## MR-J4-11/15K A/B(4) (-RJ) カタログ, 技術資料集に関する誤記のお知らせ

#### 1. 対象機種

#### 3. 修正内容

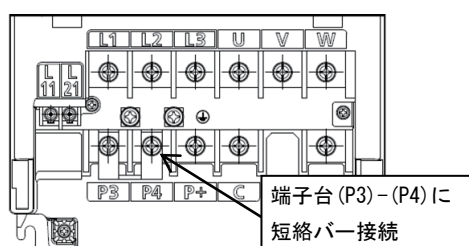
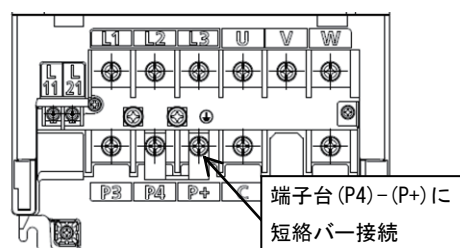
平素は、三菱汎用ACサーボ及び三菱機器製品に対し格別のご愛顧を賜り厚くお礼申し上げます。  
ACサーボMR-J4シリーズのカタログ, 技術資料集におきまして、MR-J4-11/15KA/B(4) (-RJ)の外形図で短絡バーの位置に間違いがありましたので、修正のご連絡を致します。  
内容をご確認頂き、何卒ご了承を賜りますようお願い申し上げます。

ユニット端子台に接続している短絡バーについて、以下のように修正させていただきます。

注: 出荷品の短絡バーについては、端子台 (P3)-(P4) に接続されております。

(正)

(誤)
